Oggetto. Comunicazione ai sensi dell'art. 29-nonies, comma 1 del D Lgs. 152/06 e s.m.l.- Inserimento del serbatoio F242 in sostituzione del serbatoio F230

Istanza di modifica non sostanziale
Stabilimento di Brindisi (BR) - Relazione tecnica

N.T. 02-AMBI-QHSE/2013: Inserimento del serbatoio F242 in sostituzione del serbatoio F230

Fig. 1: Schema della modifica

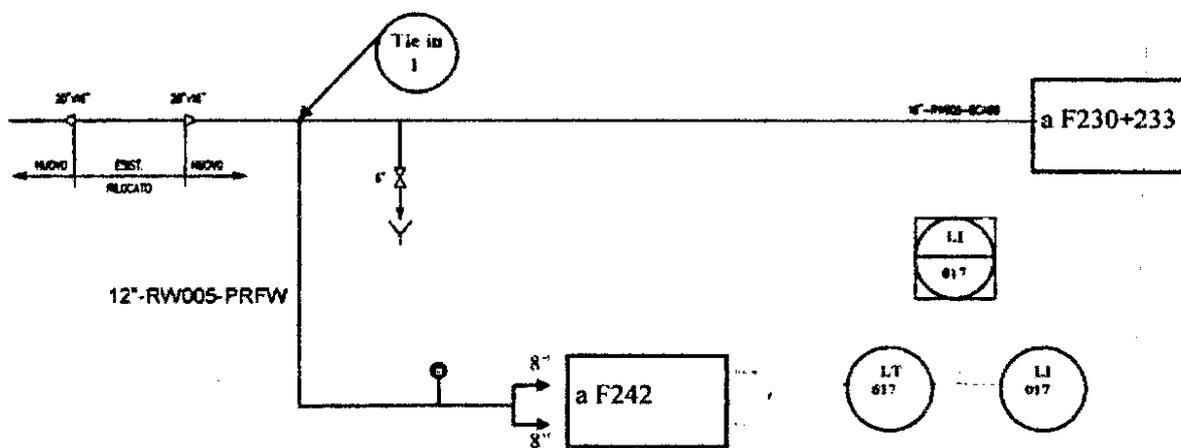
La modifica consiste nell'inserimento nella sezione di stoccaggio delle acque meteoriche provenienti da aree potenzialmente contaminate dello stabilimento versalis del serbatoio F242 in sostituzione del serbatoio F230 che verrà posto fuori esercizio.

Al fine di collegare detto serbatoio al circuito di raccolta delle acque piovane di stabilimento, è necessario effettuare una linea di collegamento tra il collettore delle acque piovane ed il serbatoio stesso.

Il serbatoio F242 è già provvisto di valvola di respirazione e sarà dotato di trasmettitore di livello con indicatore locale e rispettivo segnale a DCS della sala controllo dell'impianto di trattamento biologico.

In figura seguente sono rappresentate in rosso le modifiche da effettuare:
